Determinazione Dirigenziale n. 313		del 30/10/2025	
Oggetto:	ZSC ZPS IT1180026 CAPANNE DI MARCAROLO; COMUNE DI LERMA: RIPRISTINO E MESSA IN SICUREZZA VIABILITA' IN STRADA COMUNALE CIRIMILLA – LOCALITA' MOIONE IN COMUNE DI LERMA (AL). PROCEDURA PER LA VALUTAZIONE DI INCIDENZA, LIVELLO I, SCREENING E CONTESTUALE ESPRESSIONE DI PARERE AI SENSI DELLA 1° VARIANTE LA PIANO DELL'AREA DEL PARCO NATURALE DELLE CAPANNE DI MARCAROLO (DCR N. 307-52921 DEL 10 DICEMBRE 2009)		
		PDP n. 324 / 2025	del 28/10/2025
Determinazione Dirigenziale con rilevanza contabile: NO			
Area: Tecnica			
Referente Istruttoria: Gabriele Panizza			
Responsabile del procedimento: Gabriele Panizza

Oggetto P/P/I/A: **Ripristino e messa in sicurezza viabilità in Strada Comunale Cirimilla – Capanne di Marcarolo Comune di Lerma (AL)**

ALLEGATO TECNICO

Oggetto: Ripristino e messa in sicurezza viabilità in Strada Comunale Cirimilla – Capanne di Marcarolo

Fig. 2 – Estratto da Piano d'Area – TAV. 1 "Vincoli e destinazioni d'uso"

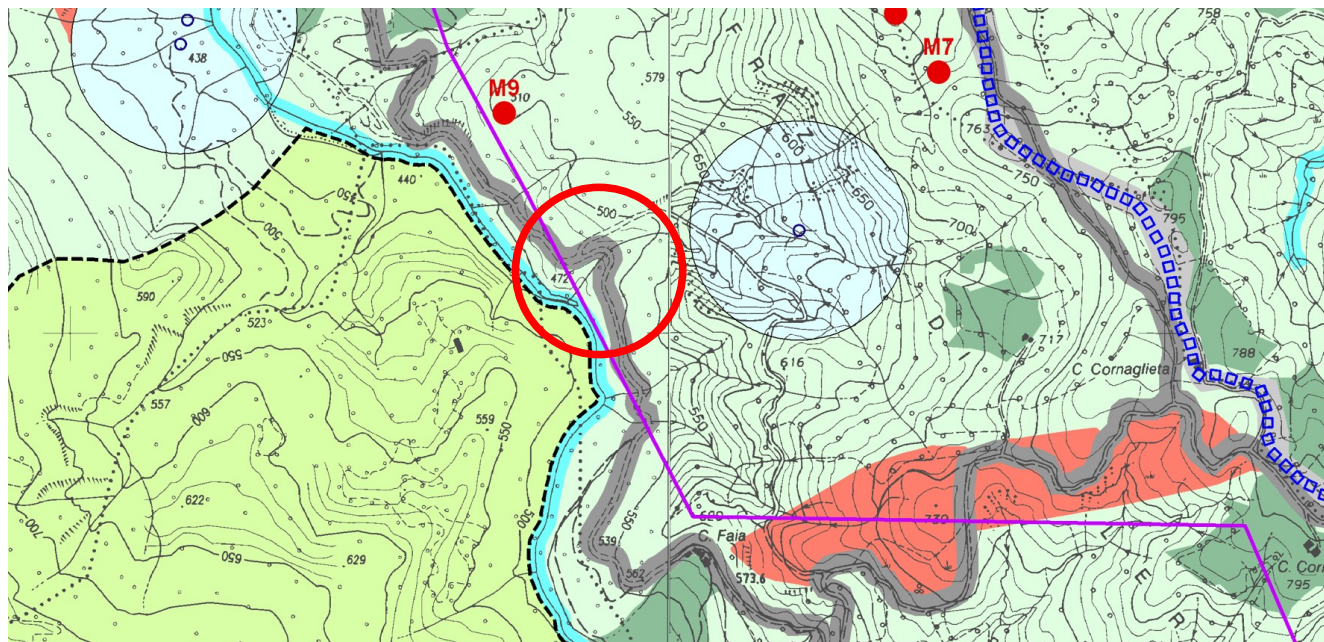
Il versante oggetto di intervento ricade, a norma del vigente Piano d'Area (Variante approvata con i n.307-52921 il 10/12/2009), all'interno delle "Aree in frana", disciplinate dall'art. 24 delle Norme Tecniche di Attuazione (N.T.A.). L'area ricade, inoltre, nelle "Aree di potenziale sviluppo di attività a carattere agro-silvo-pastorale e zootecnico – area a bosco con funzione produttiva", normata all'art. 26 delle N.T.A. La strada adiacente, invece, è regolamentata dall'art. 40 "Viabilità", alla lettera C "Strade di penetrazione", che racchiude i tracciati di media importanza nella gerarchia viaria interna al parco.

Gli interventi proposti in progetto sono inquadrabili nell'ambito della manutenzione straordinaria sul versante localizzato nella documentazione allegata. Questi sono riconducibili interamente all'interno del comma 2], art. 24 "Aree in frana" delle N.T.A, per i quali si ritengono ammissibili unicamente interventi finalizzati al ripristino ambientale, all'eliminazione dei dissesti in atto e potenziali, in linea con quanto dichiarato nella documentazione.

L'intervento in oggetto risulta realizzabile e compatibile con quanto normato e prescritto dal vigente Piano d'Area, per tale motivo si ritiene che possa essere reso **parere favorevole, condizionato all'osservanza delle prescrizioni sopra richiamate** (di cui ai comma 2], dell'art. 24 delle N.T.A. e del comma 1] art.41 delle N.T.A.).

Fig. 3 – Estratto da Piano d'Area – TAV. 7 "Carta di sospensione al dissesto"

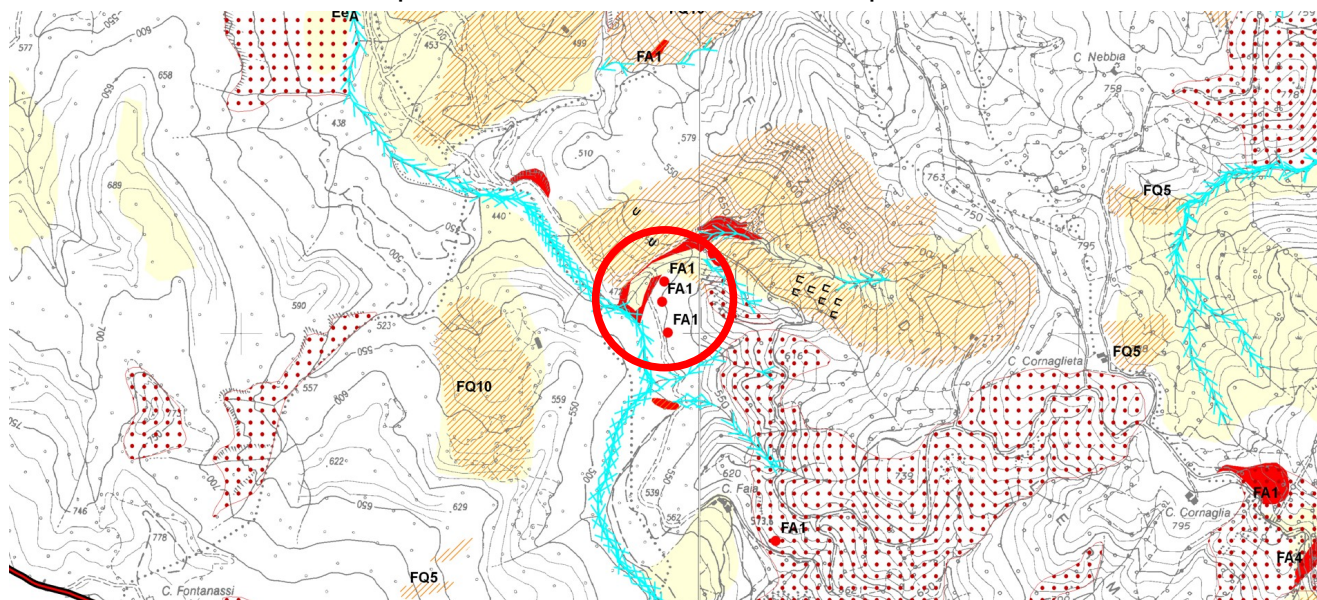
Rispetto alla Carta del Piano d'Area relativa ai dissesti idrogeologici, l'area è caratterizzata da fenomeni non cartografabili, ma indicati come attivi coinvolgendo movimenti di crollo e ribaltamenti della superficie del versante. In generale, l'area è lambita da zone indicate come soggette a "intensa degradazione" (ruscellamenti e crolli), le quali incidono indirettamente sulla stabilità del versante oggetto di intervento.
